ST/SG/AC.10/C.3/2008/100  
16 septembre 2008

PERFORMANCE DES EMBALLAGES, Y COMPRIS DES GRV

Date de fabrication des récipients intérieurs des GRV composites

Communication de l'International Confederation of Plastics Packaging Manufacturers<sup>1</sup>

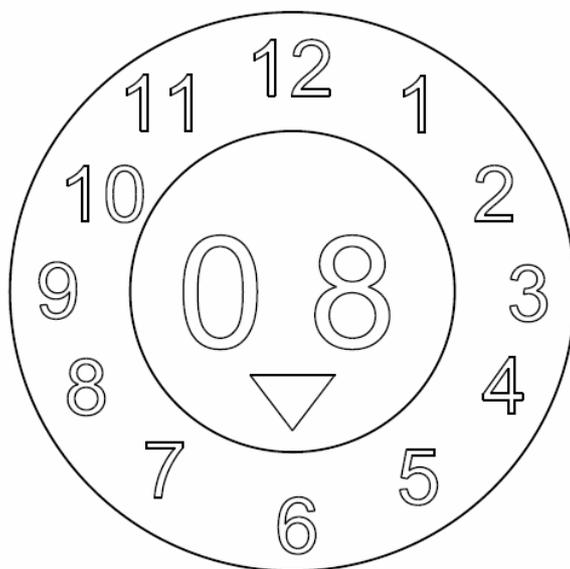
2. Concernant la marque visée à l'alinéa *d* (date de fabrication du récipient intérieur en plastique), l'ICPP propose d'utiliser comme alternative la méthode dite de l'horloge. Au cours des débats tenus au sein du Groupe de travail sur le remplacement des récipients intérieurs à la session de juillet, les industriels ont été encouragés à élaborer une proposition autorisant également ce type de marquage de la date de fabrication pour les récipients intérieurs en plastique des GRV composites. La présente proposition correspond à la pratique actuelle des fabricants de GRV et permet d'éviter la solution coûteuse en argent et en temps qui consiste à remplacer chaque mois la plaque du moule utilisé pour la production des récipients intérieurs moulés par soufflage.

3. Au paragraphe 6.5.2.2.4, ajouter une nouvelle phrase libellée comme suit:

«Le récipient intérieur d'un GRV composite construit après le 1<sup>er</sup> janvier 2011 doit porter les marques spécifiées au 6.5.2.1.1 b), c), d), la date étant la date de fabrication du récipient intérieur en plastique, e) et f). Le symbole de l'ONU pour les emballages ne doit pas être apposé. Le marquage doit être apposé dans l'ordre des alinéas indiqué. Il doit être apposé de manière durable, lisible, et placé dans un endroit bien visible lorsque le récipient intérieur est placé dans l'enveloppe extérieure.».

**La date de fabrication du récipient intérieur en plastique peut également être apposée sur le récipient intérieur, à un autre endroit proche du reste de la marque.**

**Pour ce faire, on pourra recourir à la méthode ci-dessous:**
